Objet : IXELLES. Rue Ernest Solvay, 8-10.

Demande de permis d'urbanisme portant sur la rénovation du logement sous combles, création d'une terrasse rentrante dans le versant avant de toiture, régularisation de l'affectation.

Avis de la CRMS

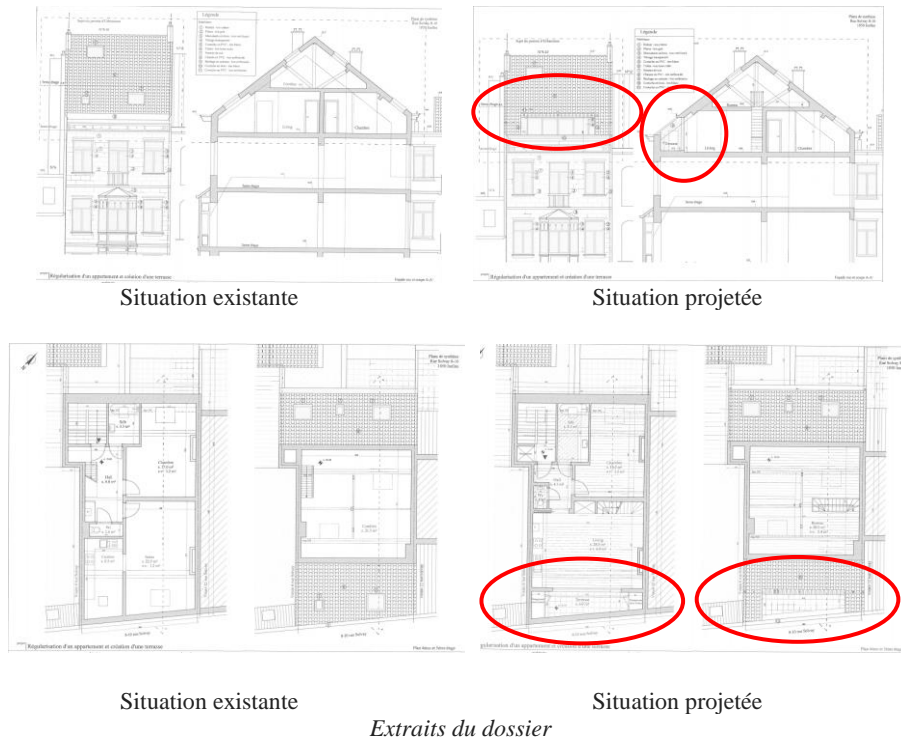
La CRMS n'émet pas d'objection à régulariser la destination logement pour le volume des combles. En ce qui concerne l'aménagement d'une terrasse dans le versant avant de la toiture, le dossier mentionne qu'il s'agit là d'une réponse à une demande formulée par les pompiers pour des raisons de sécurité évidentes. Bien que le principe des terrasses rentrantes s'avère généralement une solution peu esthétique et peu appropriée à la typologie des toitures à versant, l'examen au cas par cas permet à la CRMS d'y souscrire dans ce cas-ci. En effet, l'intervention ne porterait préjudice ni à la lisibilité du bien en question qui est de belle facture ni aux vues vers et depuis les maisons Art nouveau classées en raison de la non-visibilité du versant avant depuis l'espace public, même en oblique, même à grande distance. Pour éviter toutefois des « terrasses » de mitoyen à mitoyen, la largeur de la terrasse devra être limitée aux deux-tiers de celle de la façade comme la législation en vigueur le prévoit pour les lucarnes de toitures.
